Modulo per la presentazione delle osservazioni per i piani/programmi/progetti sottoposti a procedimenti di valutazione ambientale di competenza statale

ID: Codice procedura (ID_VIP/ID_MATTM): 12691

“Progetto di un impianto eolico denominato "Pitigliano" ubicato nei comuni di Pitigliano (GR) e Sorano (GR) costituito da 20 (venti) aerogeneratori di potenza nominale 7,0 MW per un totale di 140,0 MW con relative opere connesse ed infrastrutture indispensabili”

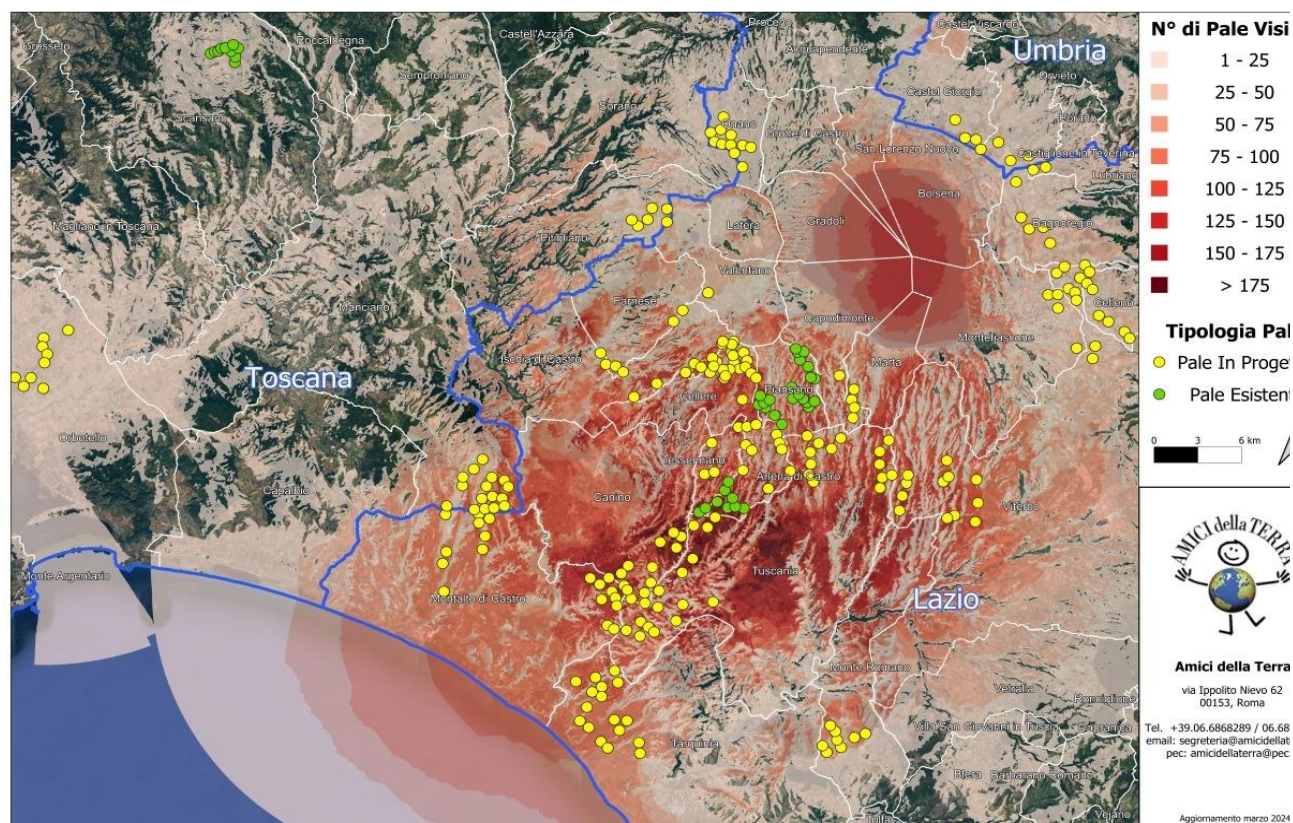
Beni Culturali “*Ambito paesaggistico, geologico e geomorfologico dell’orlo della caldera di Latera ...*” Non vengono nemmeno citati gli impianti eolici in progetto al MASE, il “Rempillo” (6 aerogeneratori) e un altro in verifica amministrativa di 14 aerogeneratori e 72, 6 MW. Ad oggi nei territori di Pitigliano, Sorano e in quello limitrofo potenzialmente potrebbero essere insediati 40 aerogeneratori alti 200 metri e larghi 170. Ma la proponente non cita neanche altri impianti che creerebbero il cumulo e quindi maggiore impatto. Infatti, sul territorio della “Città del Tufo” (Sorano e Pitigliano) impatterebbero anche l’impianto eolico “Montarzo” di Onano con 13 aerogeneratori con le dimensioni ricordate, l’altro eolico industriale nel territorio di Valentano con sette aerogeneratori (stesse dimensioni), gli impianti di Farnese con un minieolico di 3 Torri alte 60 metri già installate in località Poggio del Crognolo e l’impianto eolico industriale “Vallerosa” (7 aerogeneratori alti 200 metri e larghi 158 metri) in procedura VIA presso la Regione Lazio. Inoltre, altri impianti del minieolico già presenti a Valentano, Cellere e Piansano e due progetti eolici industriali con le stesse dimensioni (200 m x 170 m) nel Comune di Ischia di Castro. La valutazione del cumulo non prende neanche in considerazione gli impianti industriali di fotovoltaico e agrivoltaico in progetto a Farnese, Valentano, Ischia di Castro, Cellere. L’impianto geotermico in procedura Via al MASE, progettato nella Caldera di Latera. Quindi è stata effettuata una valutazione del potenziale impatto cumulativo non veritiera a dispetto di quanto affermato dalla proponente che sostiene di aver preso in considerazione uno spazio di 10 km intorno al suo impianto per gli impatti che si creerebbero.

Immagine 3. Cumulo di una parte di impianti eolici, fotovoltaici e geotermici industriali in progettazione ed esistenti intorno all’eolico industriale “Pitigliano”.

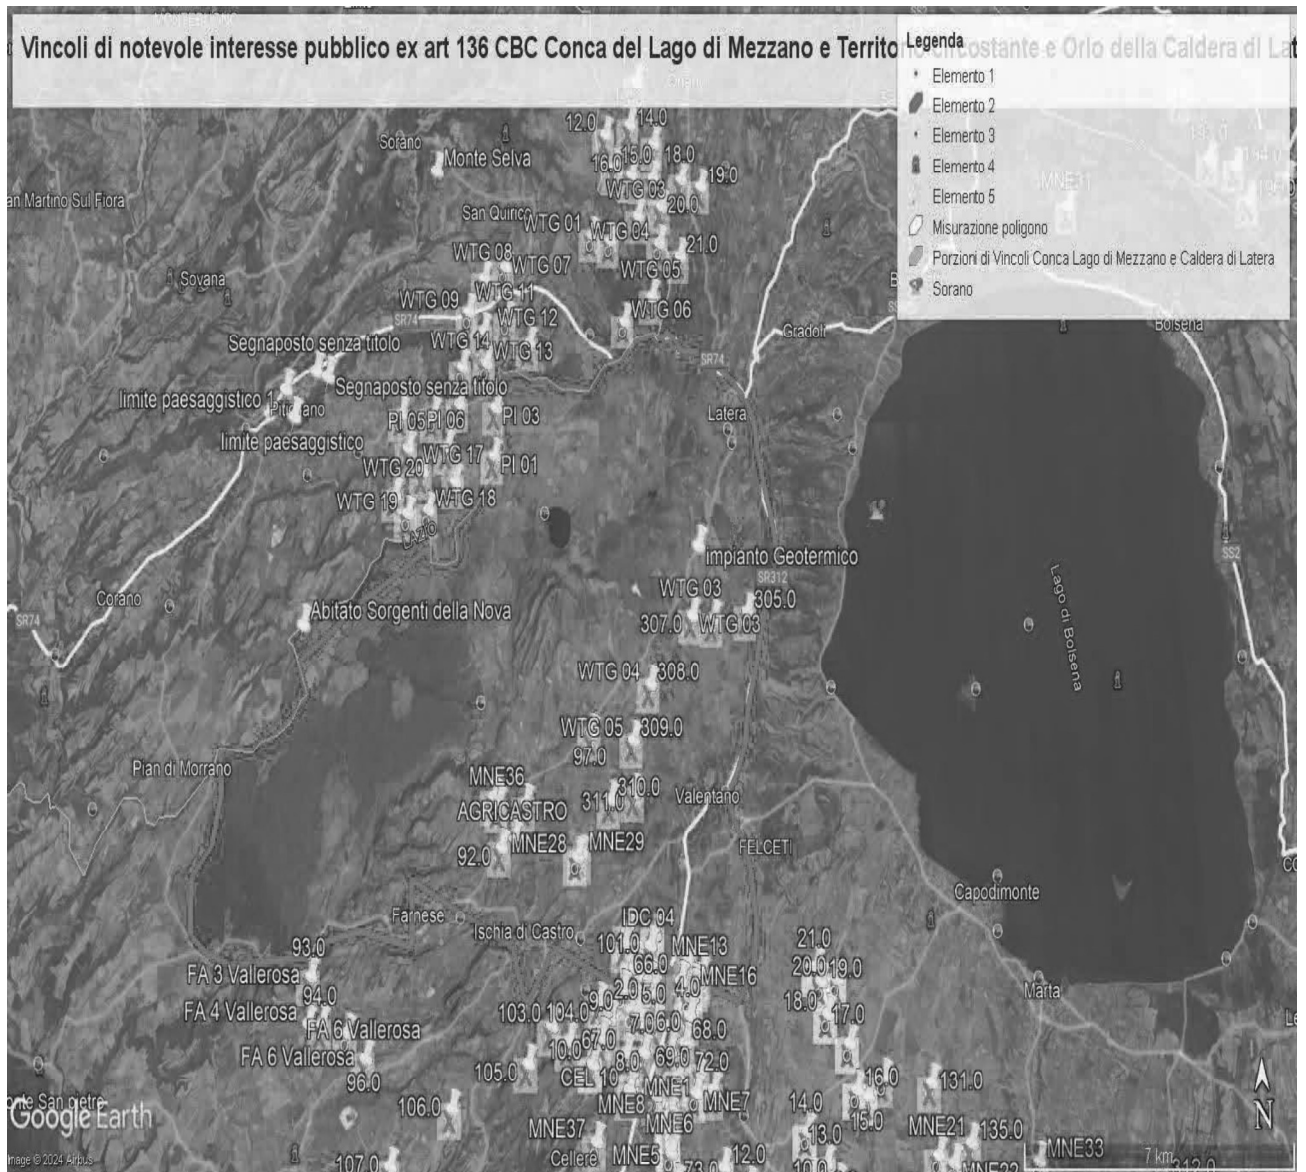
Al contrario si evidenzia che l'impianto eolico industriale citato non solo ricadrebbe con tutti e 20 gli aerogeneratori all'interno delle fasce di rispetto di 3 km di due vincoli paesaggistici di notevole interesse pubblico esistenti nella Regione Lazio e con una parte di essi nel vincolo paesaggistico del Centro abitato di Sorano (GR) quindi in aree non idonee all'installazione di impianti di energia rinnovabile. Addirittura, alcuni aerogeneratori sarebbero ubicati a poche centinaia di metri dai perimetri dei due vincoli paesaggistici laziali ex art 136 del CBC.

Come è illustrato nell'immagine si ribadisce che l'impianto industriale "Pitigliano" ricade completamente all'interno delle fasce di rispetto dei due vincoli di notevole

IMMAGINE n. 3 Impianto eolico industriale "Pitigliano" e distanze aerogeneratori dai Vincolo "Orlo della Caldera di Latera."

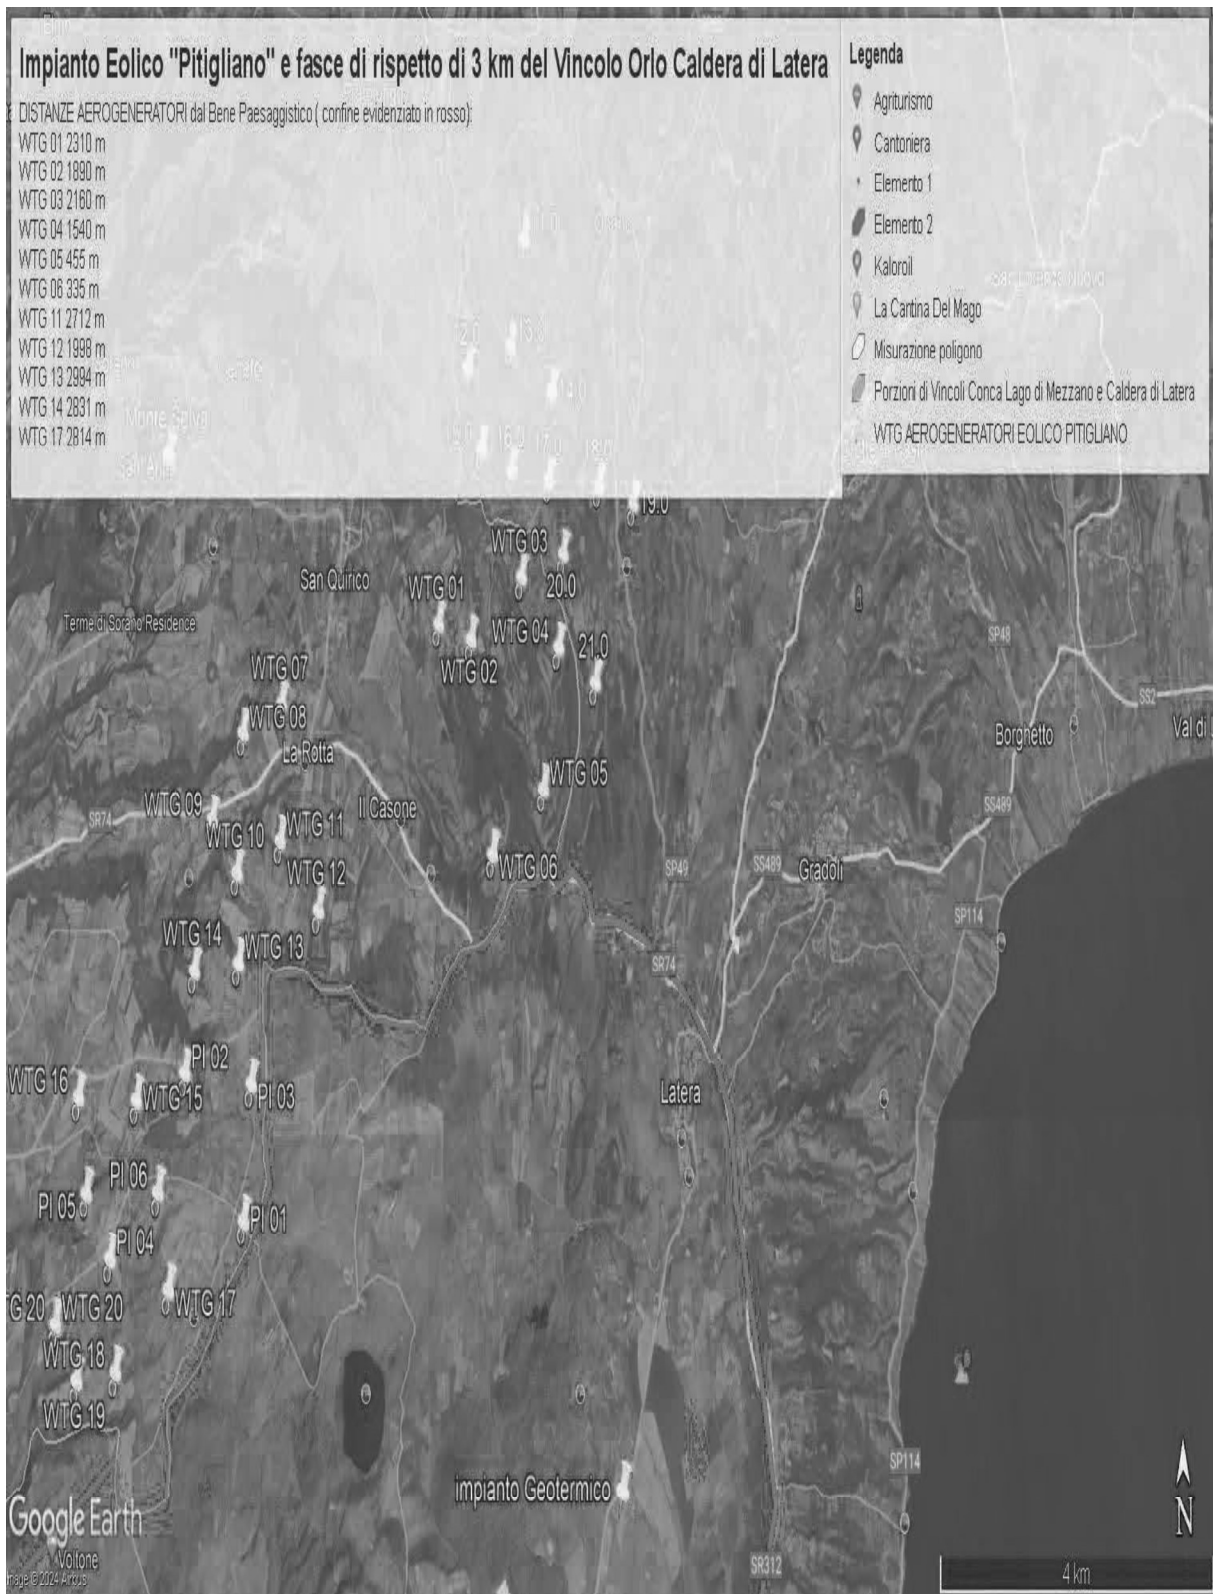
Concludendo, si evidenzia ancora che la proponente non effettuando la procedura prevista dalla Parte III delle Linee Guida nazionali ha ignorato un vincolo paesaggistico di notevole interesse pubblico istituito con un provvedimento del Segretariato regionale del Ministero della Cultura per il Lazio che ha emanato il Decreto di dichiarazione di notevole interesse pubblico n. 22 del 15.02.2024 ai sensi e per gli effetti dell'art. 136, co. 1, lett. c) e d) del decreto legislativo 22 gennaio 2004, n. 42, "Ambito paesaggistico, geologico e geomorfologico dell'orlo della caldera di

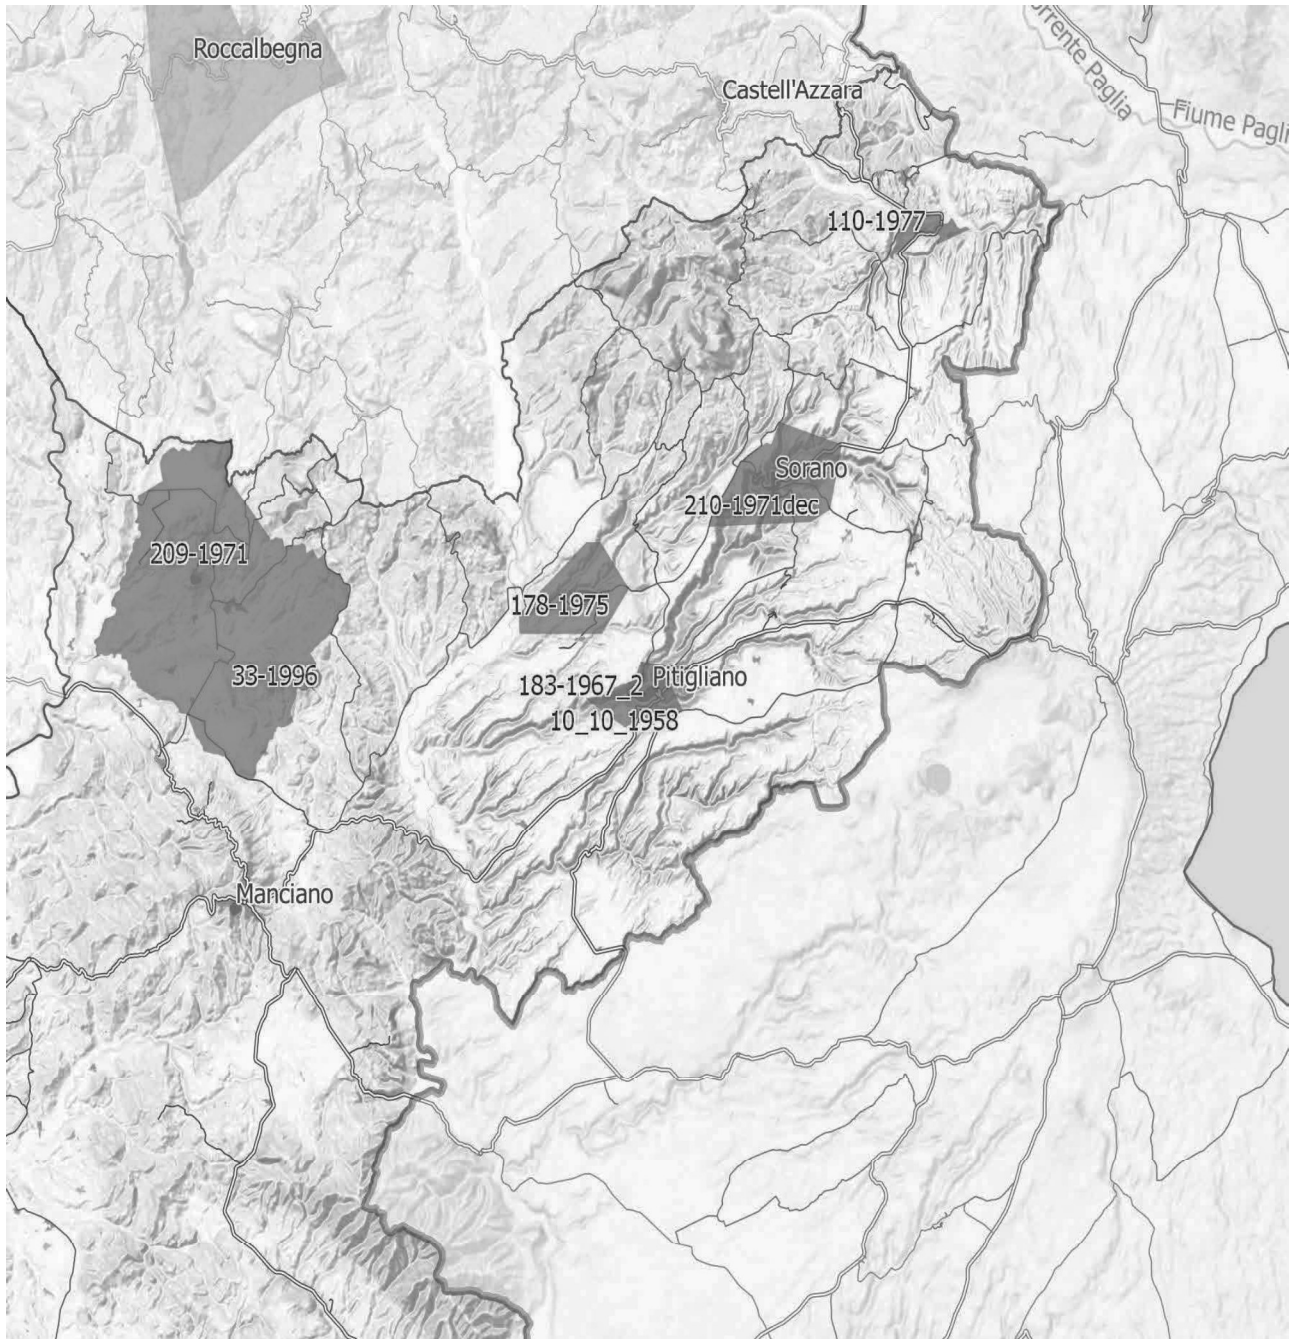
Inoltre, come sostiene la Proponente parte dell'impianto si verrebbe a trovare a 3,5 km dal centro abitato di Sorano. Infatti, tre degli aerogeneratori WTG 08, 09, 10 sono addirittura all'interno delle fasce di rispetto dei 3 km del suo vincolo paesaggistico di notevole interesse pubblico ex art 136 del CBC. Si evidenzia che così si crea

IMMAGINE n 5. Mappa eolici elaborata dall'Associazione Amici della Terra. La mappa evidenzia il cumulo degli impianti tra Lazio e Toscana.

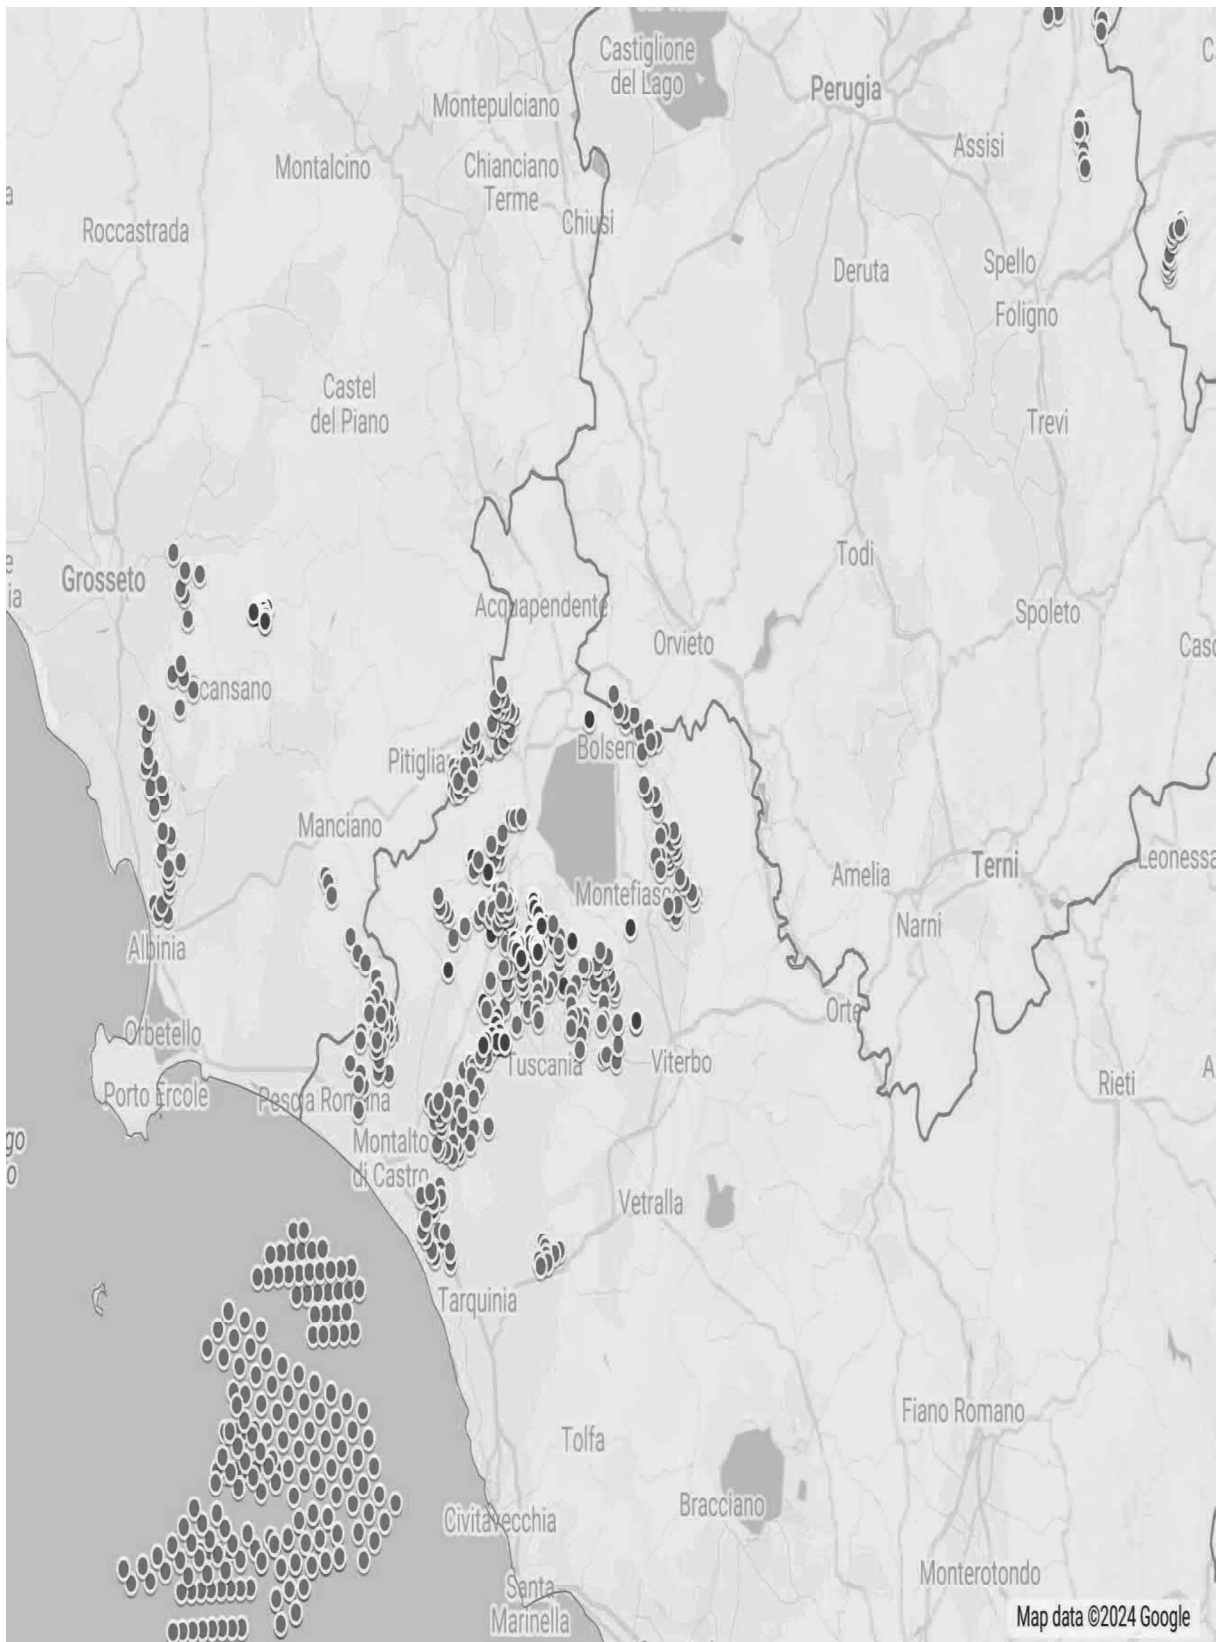
Riguardo al cumulo degli impianti FER, le mappe prodotte dalla proponente riguardano, come già evidenziato, soltanto una parte molto piccola degli impianti FER dell'area intermedia e vasta e in particolare di quelli eolici che contribuiscono a creare un notevole cumulo e la saturazione del territorio tosco laziale. Riguardo al cumulo dei soli impianti eolici si riporta la mappa dell'intervisibilità degli impianti eolici elaborata dall'Associazione nazionale “Amici della Terra”.

Se agli impianti eolici rappresentati qui sopra che non comprendono sia l'impianto eolico Pitigliano e le altre 14 pale del progetto eolico in verifica amministrativa sempre nel territorio di Pitigliano si aggiungono i migliaia di ettari (7000 fin'ora) di territorio occupato dagli impianti fotovoltaici e agrivoltaici e dalle altre tipologie appare chiaro il numero spropositato degli impianti FER nella bassa toscana e nella Tuscia.
